**PPCMOI – Construire trois bâtiments comportant des logements et des espaces commerciaux – 700, boulevard du Carrefour – District électoral du Versant – Daniel Champagne**

**R-CCU-2021-11-01 / 144**

**PIIA – Construire trois bâtiments comportant des logements et des espaces commerciaux – 700, boulevard du Carrefour – District électoral du Versant – Daniel Champagne**

**Dérogations mineures – Construire trois bâtiments comportant des logements et des espaces commerciaux – 700, boulevard du Carrefour – District électoral du Versant – Daniel Champagne**

Plan d'implantation global présentant les trois bâtiments projetés  
 Préparé par tla architectes le 12 octobre 2021  
 700, boulevard du Carrefour

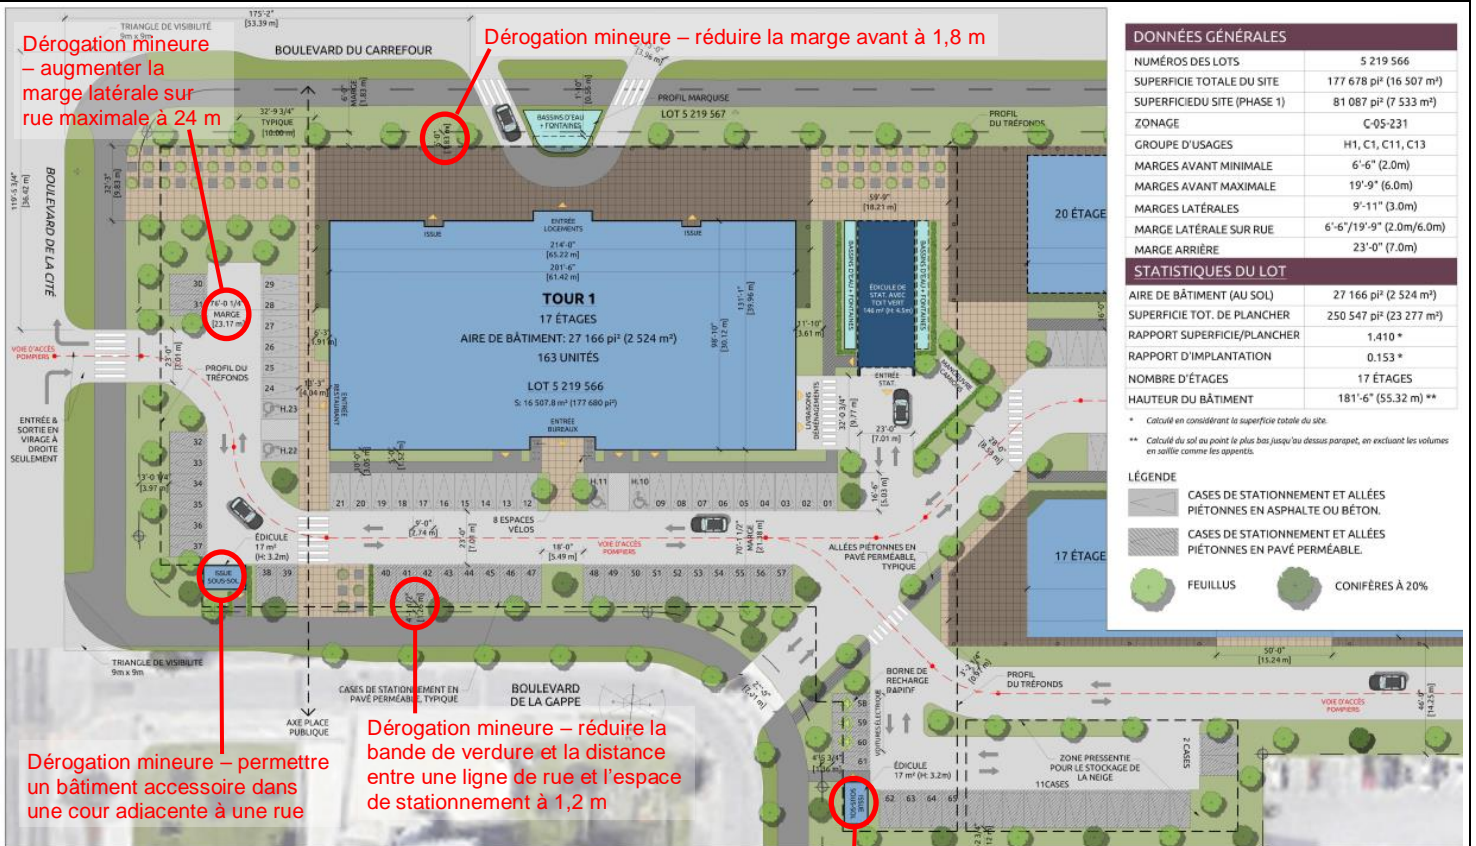
**CONSIDÉRANT QUE** ce Comité considère que le projet ne rencontre pas certains objectifs du Règlement relatif aux plans d'implantation et d'intégration architecturale numéro 505-2005, notamment concernant :

- Créer des espaces libres de qualité par l'implantation des bâtiments :
  - Tableau 30.4A, objectif 2, critère b);
- Tirer profit des éléments naturels sur le terrain dans le choix de l'orientation et l'implantation des bâtiments :
  - Tableau 30.4A, objectif 4, critères a) et b);
- Mitiger les impacts indésirables liés à l'aménagement et à la circulation véhiculaires dans les aires de stationnement :
  - Tableau 30.4C, objectif 2, critères c) et d).

**EN CONSÉQUENCE**, ce Comité recommande au conseil d'approuver, en vertu du règlement relatif aux plans d'implantation et d'intégration architecturale numéro 505-2005, la construction de l'ensemble des composantes de la tour 1 et l'aménagement du terrain à son pourtour ainsi que l'implantation des tours 2 et 3 et l'aménagement à leur pourtour, sur la propriété située au 700, boulevard du Carrefour, comme illustrés à l'analyse de projet aux plans :

**NON RECOMMANDÉ**

Carrefour Cité - Tour 1

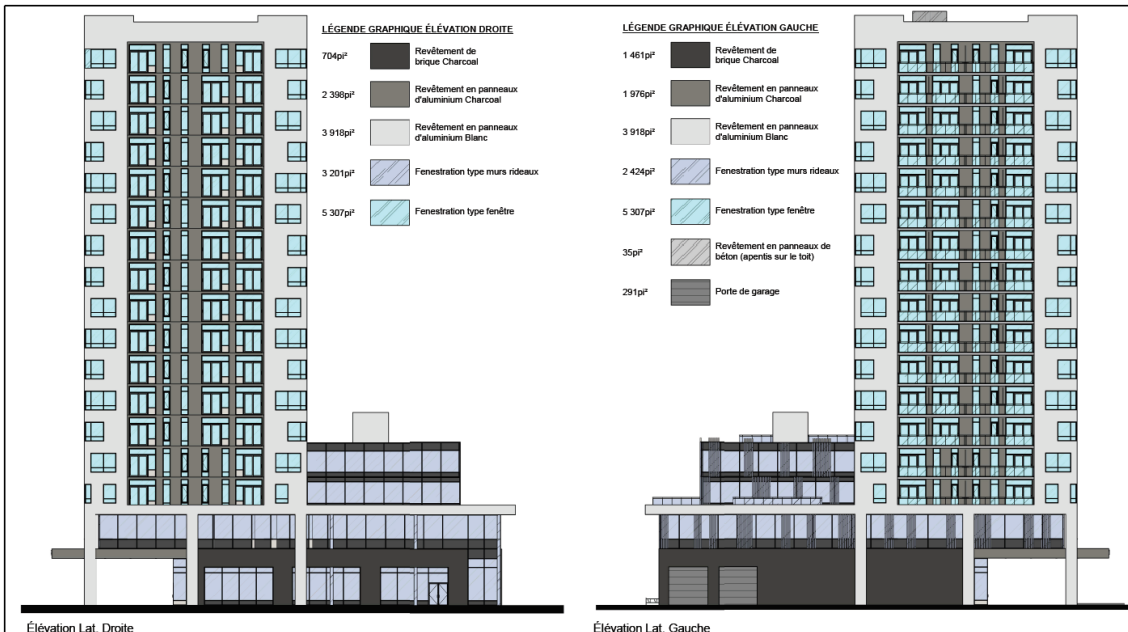
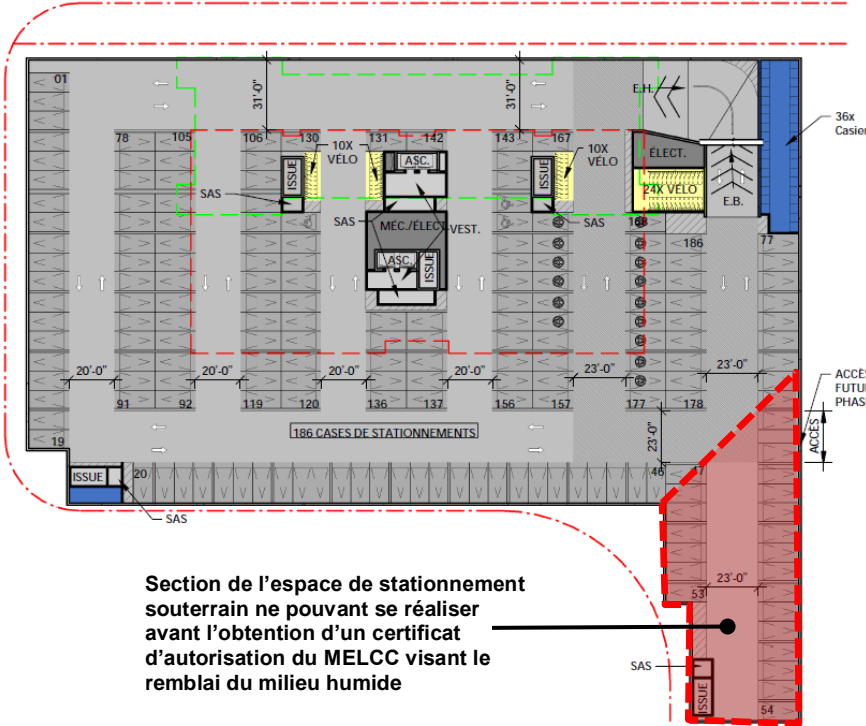
- Permettre que les murs de la tour 1 soient revêtus d'une moyenne de 30 % de matériaux de classe 1 au lieu de la proportion minimale requise de 90 % (brique et mur rideau de verre) et de 70 % d'un revêtement d'aluminium alors que ce revêtement est interdit soit spécifiquement :

- Élévation principale (sur Carrefour) : classe 1 = 33 %, aluminium = 67 %;
- Élévation latérale droite (sur de la Cité) : classe 1 = 38 %, aluminium = 62 %;
- Élévation arrière (voie de circulation entourant la place de la Cité) : classe 1 = 21 %, aluminium = 79 %;
- Élévation latérale gauche (vers les tours 2 et 3) : classe 1 = 25 %, aluminium = 75 %.

**RECOMMANDÉ**
